Stellungnahme zu den Anmerkungen der Ausschussmitglieder aus der Verkehrsausschusssitzung vom 19.01.2021
hier: Baubeschluss Umgestaltung Kalker Hauptstraße/Rolshover Straße/Kalk-Mülheimer Straße
Vorlagen-Nr.: 1961/2020

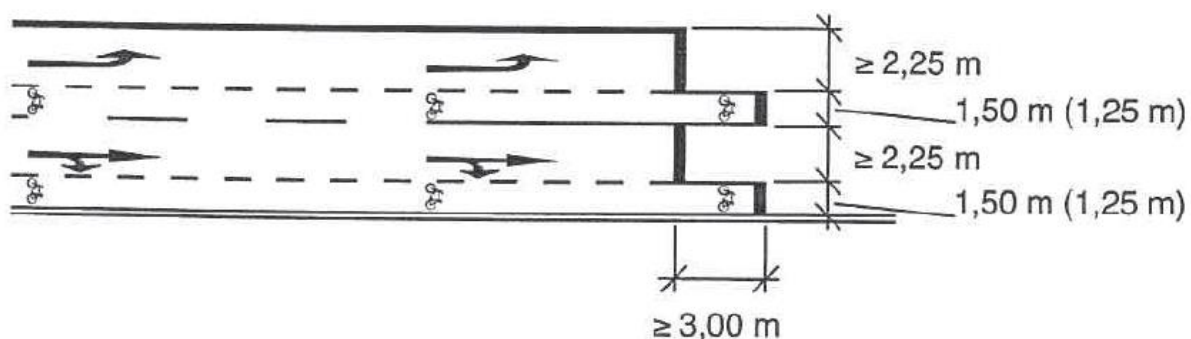
1. „RM Wahlen führt aus, dass die Planung nicht mehr dem heutigen Stand einer Fahrradinfrastrukturplanung entspreche. Die Radweiche in der Mittellage werde dazu führen, dass die Überholabstände regelmäßig unterschritten werden. Hier wäre vielmehr eine geschützte Kreuzung nach niederländischem Vorbild sinnvoll. SE Grieser stimmt den Ausführungen des RM Wahlen nachdrücklich zu. Schutzstreifen würden Sicherheit suggerieren. Sie möchte daher anregen, statt der genannten Schutzstreifen eine baulich abgetrennte Radwegführung zu planen.

Die in der Entwurfsplanung eingetragenen 1,50 m breiten Schutzstreifen entsprechen den aktuellen Regelwerken, der Empfehlungen für Radverkehrsanlagen (ERA) und den Richtlinien für die Anlage von Stadtstraßen (RASt06). In Kombination mit Fahrstreifenbreiten von mindestens 3,00 m bieten die Fahrbahnen allen Verkehrsteilnehmenden genügend Platz. Radfahrende können überholt werden ohne beeinträchtigt oder gefährdet zu werden. Der Radverkehr wird bereits heute auf der kompletten Länge der Kalker Hauptstraße (von Walter-Pauli-Ring bis Kapellenstraße) auf der Fahrbahn auf Schutzstreifen geführt. Im direkten Kreuzungsbereich erhält der Radverkehr eine gesonderte vorgezogene Aufstellfläche vor dem motorisierten Individualverkehr (MIV) und kann so sicher abbiegen. Der nicht so geübte Radfahrende kann indirekt links abbiegen. Eine weitere, alternative Abbiegebeziehung für den Radverkehr ließe sich nur realisieren, wenn für den Linksabbiegender ebenfalls ein Schutzstreifen markiert würde, der in einem vorgezogenen Aufstellbereich endet (vgl. Abbildung). Aufgrund der vorhandenen Geometrie ist dies allerdings nur zu Lasten des Fußgängerweges möglich. Das ist keinesfalls zu empfehlen.

Eine geschützte Kreuzung nach niederländischem Vorbild widerspricht der Grundidee der Planung, den Fußverkehr zu fördern und ihm das Queren der Kreuzung zu erleichtern. Durch die vorgeschlagene Führung des Radverkehrs wäre die diagonale Querung durch zu Fuß Gehende nicht mehr möglich und Konflikte zwischen zu Fuß Gehenden und Radfahrenden würden deutlich zunehmen. Weiter führt die vorgeschlagene Radverkehrsführung nicht zum Abbau der Konflikte zwischen Radfahrenden und zu Fuß Gehenden, da die Aufstellflächen an der Kreuzung für beide Verkehrsteilnehmenden zur Verfügung stehen und genutzt werden.
